Gemeinde Mainhausen
Ortsteil Zellhausen

Bebauungsplan
„Recyclingzentrum ehemalige Sandgrube“

Umweltbezogene Stellungnahmen

- Teil 3 -

AT/Vh-Bez.: Kein aktiver Auftrag		AT/Vh-Nr.: Kein aktiver Auftrag	
TI NL	Südwest		
PTI	Heusenstamm		
ONB	Seligenstadt	AsB	2
Bemerkung:		VsB	
		Name	A3397607
		Datum	30.07.2021
		Sicht	Lageplan
		Maßstab	1:1400
		Blatt	1

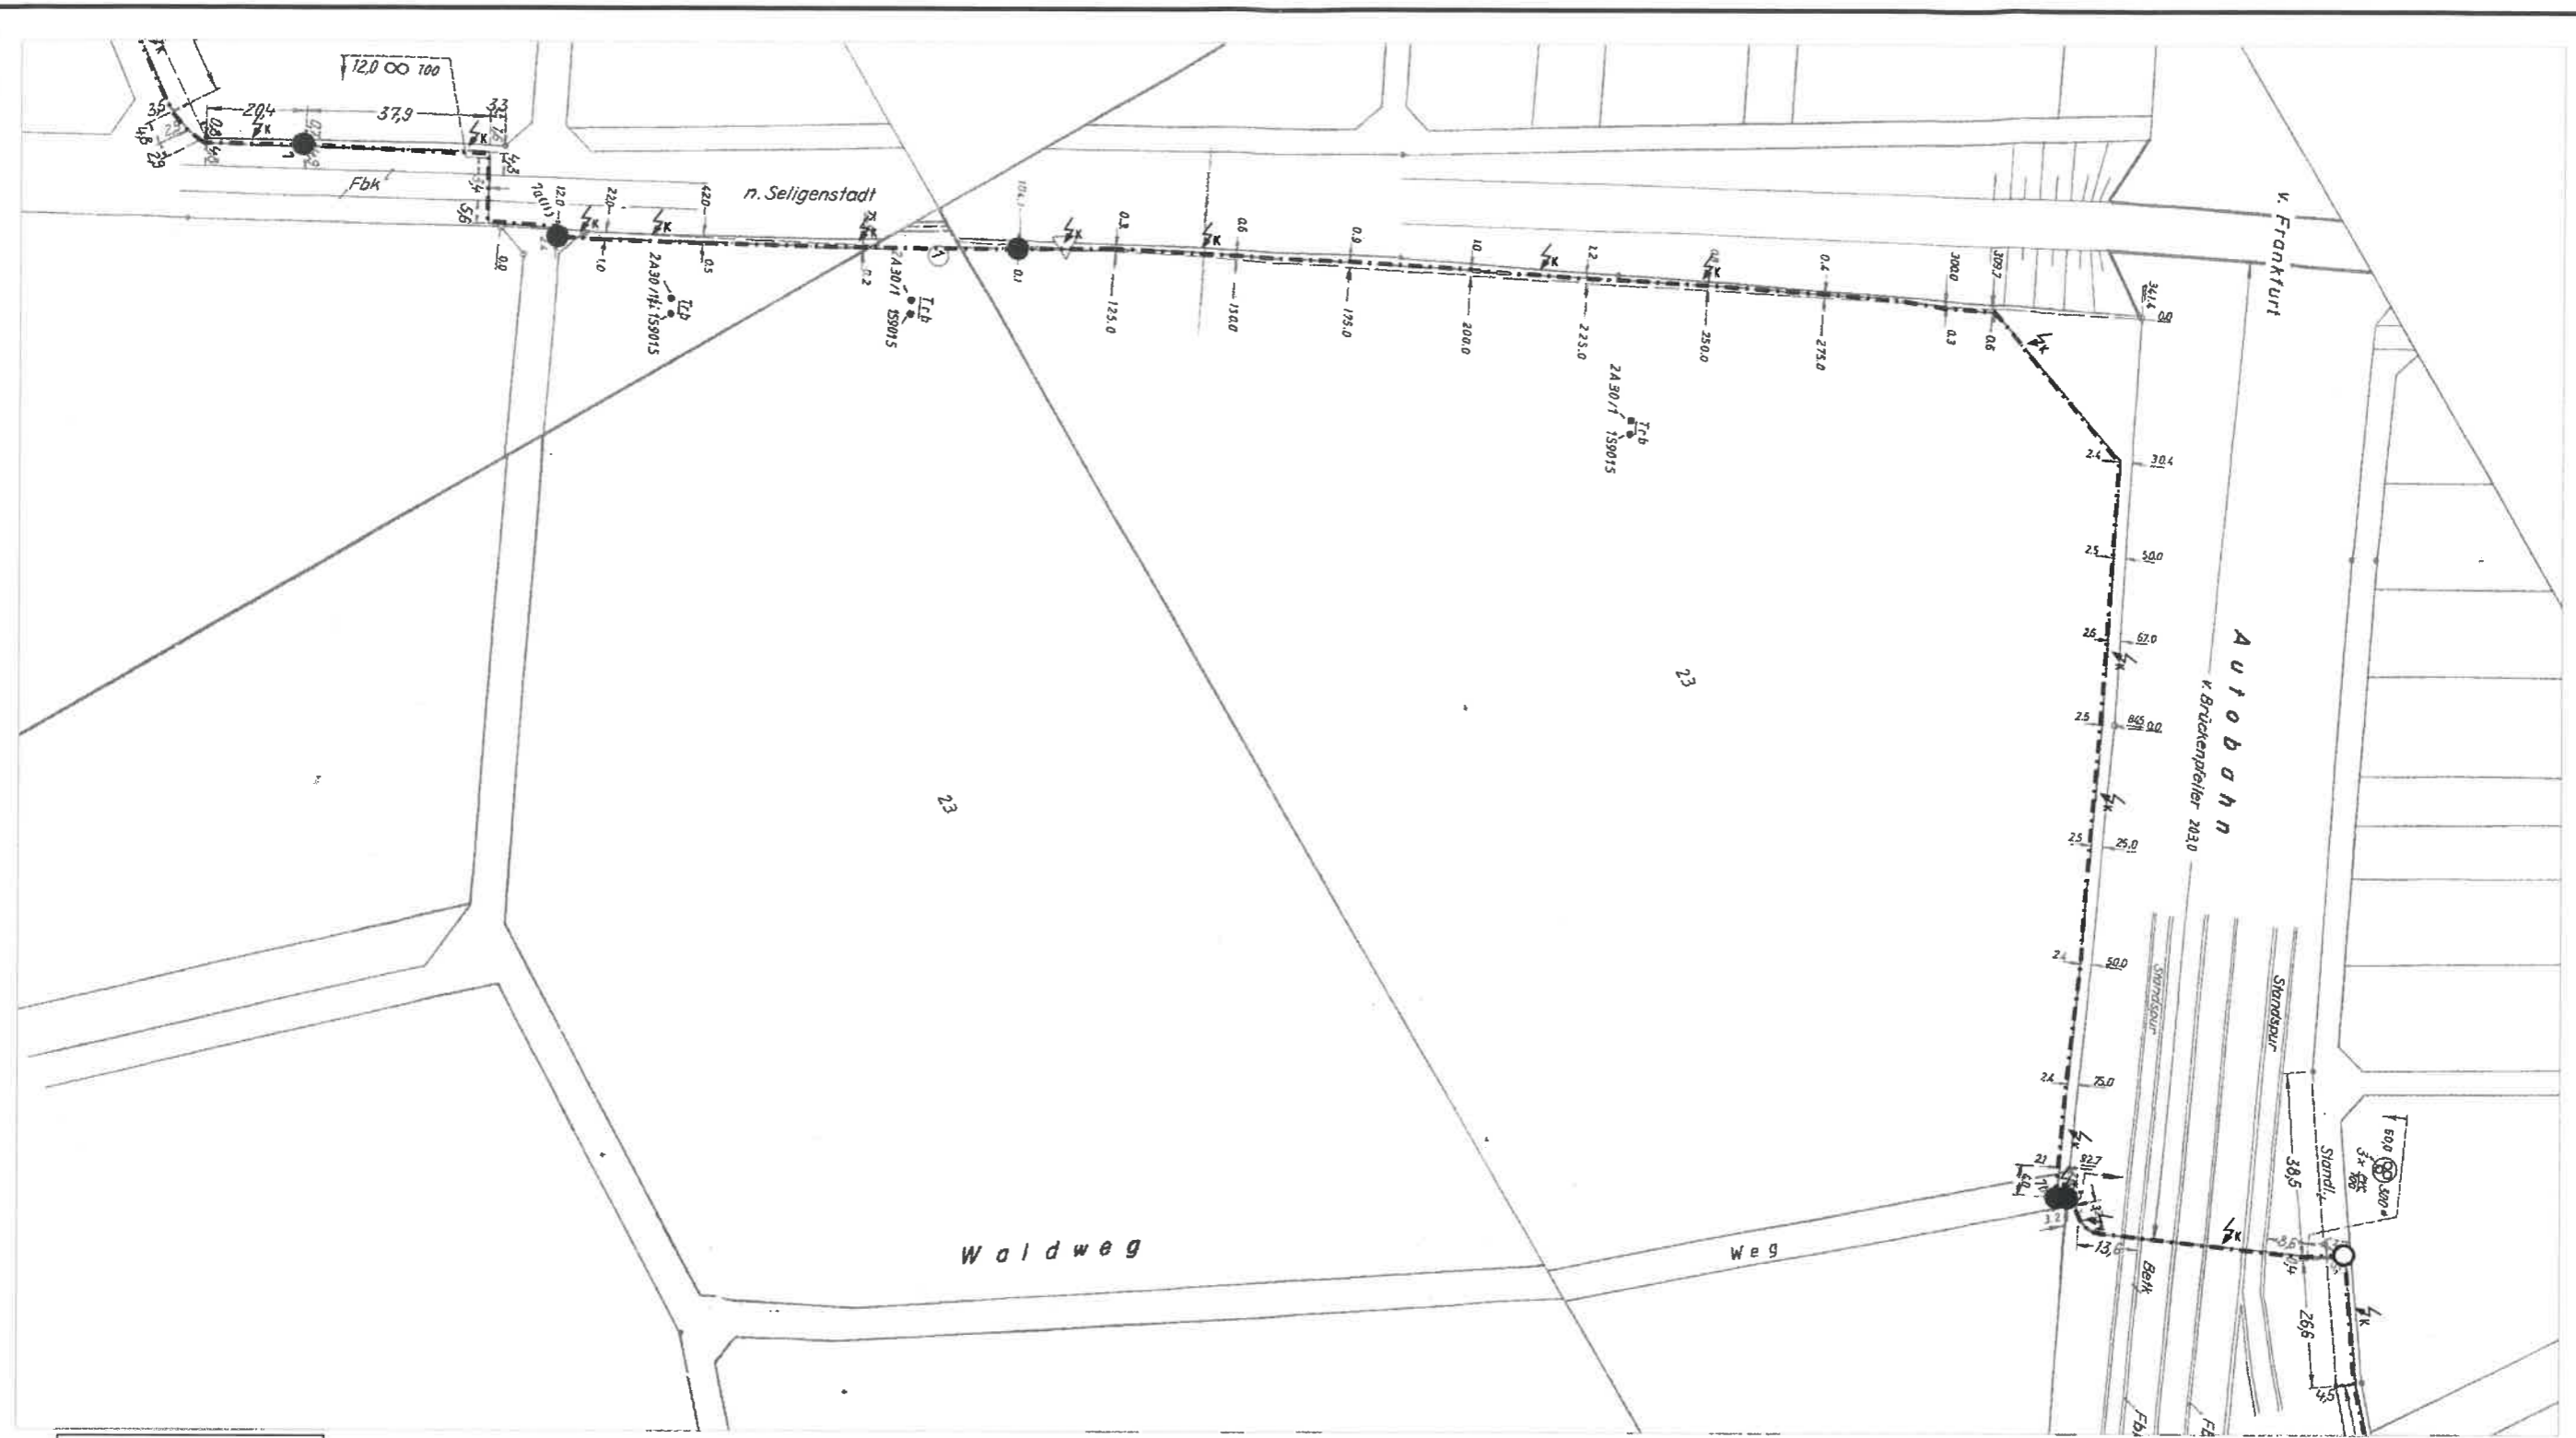
Von den eingereichten Planungsunterlagen sind wir betroffen. Das Plangebiet ist telekommunikationstechnisch ausgebaut (siehe Lageplan). Die im Planbereich liegenden Telekommunikationslinien der Telekom werden von der Baumaßnahme berührt und müssen bei Bedarf gesichert, verändert oder verlegt werden.

Bei der Bauausführung ist darauf zu achten, dass Beschädigungen der vorhandenen Telekommunikationslinien vermieden werden. Ebenso bräuchten wir eine Information, falls neue Anlagen für eine zukünftige Versorgung von Nöten wären.

Hierzu senden Sie uns bitte über unseren zentralen Posteingang (T-NL-Suedwest-PTI-34-AS@telekom.de) rechtzeitig die benötigten Informationen (Baubeginn, Fertigstellung, Ansprechpartner) zu.
